Avis délibéré

**Mise en compatibilité du plan local d'urbanisme
intercommunal (PLUi) de la Métropole Rouen Normandie
dans le cadre de la déclaration d'utilité publique de
l'aménagement d'une voie verte le long du Cailly entre les
communes de Malaunay et de Rouen (76)**

N° MRAe 2026-14491

Figure 2 : plan représentant le secteur EBC sur la commune de Déville-lès-Rouen (source : p. 14 Tome 1)

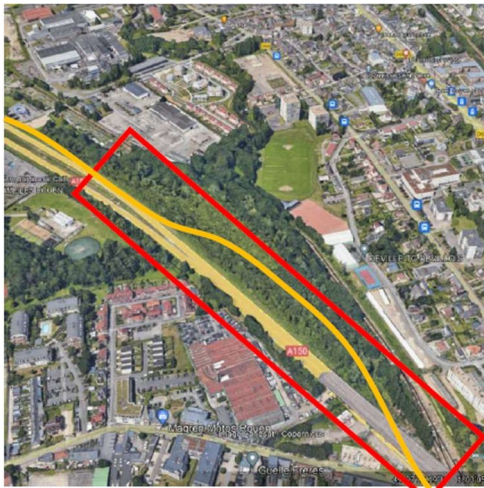
- sur le secteur des délaissés autoroutiers de Déville-lès-Rouen, la réduction de l'EBC, s'accompagnant de l'abattage d'arbres de ripisylve, ainsi que l'imperméabilisation de la voie verte peuvent aggraver les conséquences des inondations par débordement de cours d'eau, en raison de l'augmentation de la quantité d'eau de ruissellement et la disparition de la végétation susceptible de ralentir la diffusion de l'eau au sol ; afin d'y remédier, plusieurs mesures sont proposées dans le dossier, notamment l'évitement des zones à risque pour le stockage des matériaux en phase chantier, le maintien de la topographie actuelle afin de ne pas modifier la circulation des eaux (MR-4, p. 180 Tome 3), et la replantation d'arbres pour renforcer la ripisylve existante (MR08-BIODIV, p. 192 Tome 3) ; ces mesures sont complétées

Pour l'autorité environnementale, si les enjeux sur ces trois secteurs sont globalement bien évalués, le suivi des mesures proposées manque de précision. Le dossier ne précise ni les modalités des suivis, ni leur fréquence, ni les indicateurs mesurés.

L'autorité environnementale recommande de compléter les mesures d'évitement et de réduction des risques d'inondation dans les trois secteurs faisant l'objet de la mise en compatibilité du PLUi, en précisant davantage les mesures de suivi associées (fréquence, modalités, indicateurs).

Figure 4 : plan représentant le changement de tracé de la balade du Cailly sur le secteur couvert par l'OAP « îlot Leboucher » (source : p. 12 Tome 2)

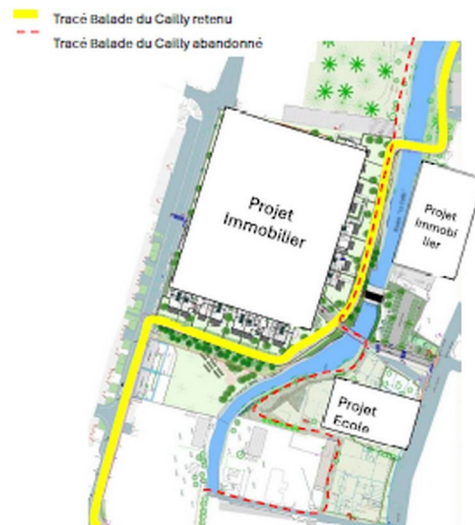
Les trois secteurs concernés par la mise en compatibilité du PLUi ne présentent pas des enjeux similaires pour les eaux de surface. L'enjeu sur le secteur des délaissés de l'A150 est considéré moyen dans le dossier, car le tracé longe directement le cours d'eau et le projet aura un impact direct sur la ripisylve, laquelle contribue à l'atteinte de l'objectif de bon état écologique du cours d'eau. En revanche, l'enjeu est considéré faible sur les deux autres secteurs. Pour l'autorité environnementale, cette évaluation ne paraît pas suffisamment justifiée, en particulier pour le secteur de l'OAP « *îlot Leboucher* » : les travaux et l'exploitation de la passerelle prévue par le projet renforcent les risques de pollution en contrebas, sans que cela ne soit explicitement étudié dans le dossier.

L'autorité environnementale recommande de rehausser le niveau d'enjeu sur les eaux de surface pour le secteur de l'îlot Leboucher et d'approfondir l'analyse des risques de pollution.

Pour l'autorité environnementale, le dossier fait état de connaissances imprécises sur les zones polluées et sur la nature exacte de ces pollutions. Alors que le projet est susceptible d'occasionner des pollutions de l'eau (transfert des polluants des sols vers les eaux de surface lors des travaux) et d'impacter les écosystèmes et la santé humaine (balade ouverte au public), le dossier ne présente aucune mesure visant à éviter ou réduire les impacts associés à ces risques.

L'autorité environnementale recommande de compléter l'étude d'impact par une étude relative à la pollution des sols dans le secteur couvert par l'OAP « îlot Leboucher ».
